Planungs- und Gestaltungsbeirat der Hanse- und Universitätsstadt Rostock

33. Sitzung – 17./18.09.2020

Protokoll

Abb.1: Lageplan; Quelle: b3 Architekten / Hannes Hamann

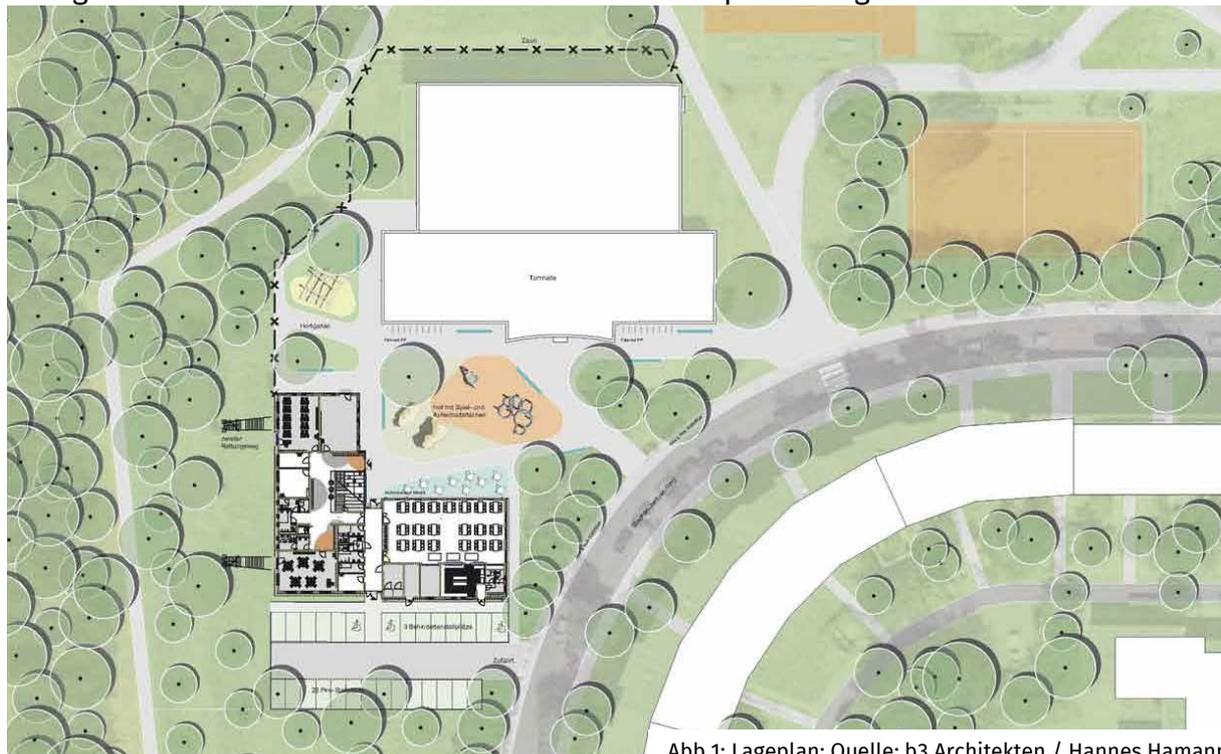
Sie regen an im Detail nochmal zu prüfen, wo die befestigten Flächen anfangen und aufhören. Ein Belagswechsel zur Zonierung ist hilfreich und kann für bestimmte Stellen sehr wichtig sein.

Die grüne Achse aus dem Zentrum von Schmarl kommend sollte erlebbar bleiben und nicht zu sehr verstellt werden. Um den grünen Charakter zu wahren sollte beispielsweise die Fläche nördlich des zweigeschossigen Gebäuderiegels nicht gepflastert und möglichst Grün gestaltet werden.

In Abhängigkeit des vorhandenen Baumbestandes im Süden wird angeregt nochmal zu prüfen, ob die Stellplätze noch etwas nach Süden von der Fassade abrücken können und eine zusätzliche Baumreihe zwischen dem Hortgebäude und der Stellplatzanlage vorgesehen werden kann.

Es sollte erkennbar sein, dass die Stellplätze nicht mehr zum Hof gehören. Sie sollten so gut wie möglich begrünt, aber dennoch so kompakt wie möglich angeordnet werden.

- Unter Einbeziehung des Gehölzbestands ist zu prüfen, ob die Stellplätze geringfügig von der Südfassade abrücken können. In diesem Bereich könnten neu gepflanzte Bäume zur Verschattung beitragen.

- Die Parkplätze liegen in dem grün-geprägten 'Außenbereich'. Diese Zuordnung sollte bei der Belagswahl berücksichtigt werden.
- Durch die Gebäudestellung von Hort und Turnhalle entsteht eine Schwelle zwischen Platz- und Grünraum ('Außenbereich'). Dieser Übergang soll durch einen Belagswechsel betont werden. Die Flächen im 'Außenbereich' sollten möglichst wenig versiegelt werden.

Abb.4: Grundrisssskizze EG; Quelle: Tilo Ries

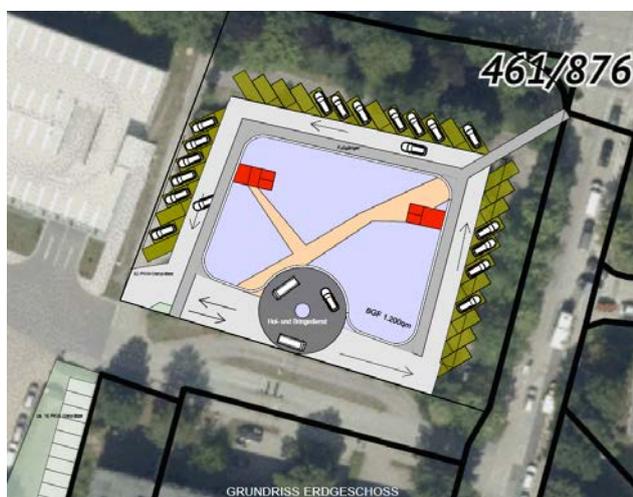
Der Planungs- und Gestaltungsbeirat empfiehlt ausdrücklich auf die Umfahrt um das Gebäude herum zu verzichten. Die Ansiedlung einer Apotheke, eines Bäckers und ähnlichen Einheiten im Erdgeschoss sei vorstellbar und kann zukunftsfähig sein.

Bisher wirkt die Darstellung des Erdgeschosses zu eng. Die Mitglieder raten darauf zu achten, Beengtheit im Erdgeschoss zu vermeiden.

Ein Eingang bzw. die Zuwegung zur fußläufigen Erschließung sollte von der Haltestelle aus sichtbar sein, sollte jedoch nicht direkt auf der Ecke zum Südring sondern weiter südlich in der Robert-Koch-Straße liegen. Einen zweiten Eingang muss es vom Campus aus geben. Die Zufahrtssituation sollte möglichst entzerrt werden, es ist zu prüfen ob die Nebenspur eventuell gespiegelt werden kann.

Bei Variante B) überzeugt die bauliche Hinwendung zum Campus. Eine zusätzliche fußläufige Erschließung von der Robert-Koch-Straße aus ist sinnvoll, sollte aber erst südlich des Grünzuges positioniert werden, um diesen in ganzer Breite an der Kreuzung erhalten zu können. Abgelehnt werden die Umfahrung des Gebäudes sowie die begleitende ringförmige Stellplatzanordnung.

Abb.6: Darstellung Parkhaus nach Aufstockung; Quelle: Tilo Ries

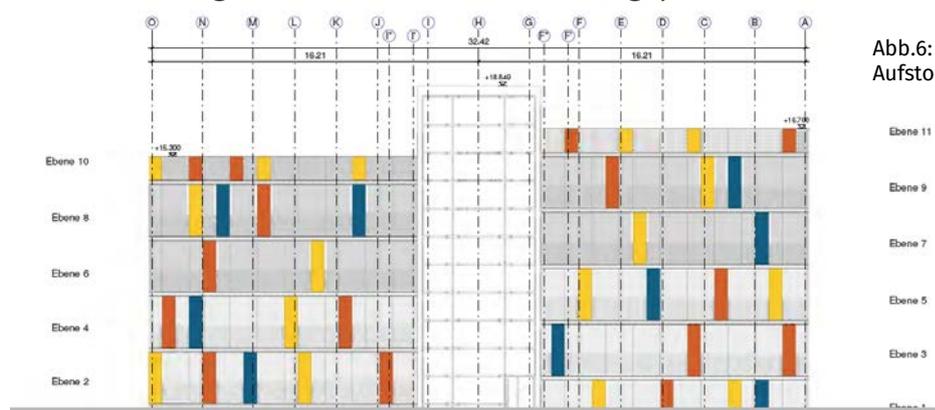
Als die Planung zur Errichtung des Parkhauses 2013 den vorherigen Mitgliedern des Gremiums vorgestellt wurde, empfahlen diese das Parkhaus nicht höher als die jetzt gebaute Höhe auszuführen, unter anderem damit es die Bäume am Südring nicht überragt. In der derzeitigen Situation ist das Parkhaus vom Südring aus nicht wahrnehmbar. Die Mitglieder erklären, dass aus ihrer Sicht die Höhe der Baumkronen nicht zwingend sei. „Die Bäume sind gewachsen und auch die Gebäude dürfen an dieser Stelle etwas wachsen.“ Sie betonen in diesem Zusammenhang aber nochmals, dass der Kranz aus Stellplätzen um das geplante Ärztehaus herum keine Option darstellt.

Das Parkhaus und das Ärztehaus sollten immer als Abwicklung und planerisch sowie auch gestalterisch zusammenhängend betrachtet werden, es ist gut wenn die Gebäude gleich hoch werden.

Der Beirat empfiehlt, die Erweiterung des Parkhauses auf max. 1 x 2 halbgesschossige Parkebenen zu begrenzen. Das zusätzliche Geschoß sollte in gleicher Gestaltung wie das bislang oberste Geschoß, transparent mit Farbakzenten, gestaltet werden und die Fassade, wie im Bestand, bis zur Oberkante Geländer entwickelt werden. Die Geländerhöhe der Südringseite sollte damit niedriger liegen als die Attikahöhe des geplanten, direkt benachbarten Ärztehauses. Bei der Auslegung der Beleuchtung der Parkdecks, insbesondere des obersten, sollte auf eine Minimierung der Lichtemission geachtet werden.
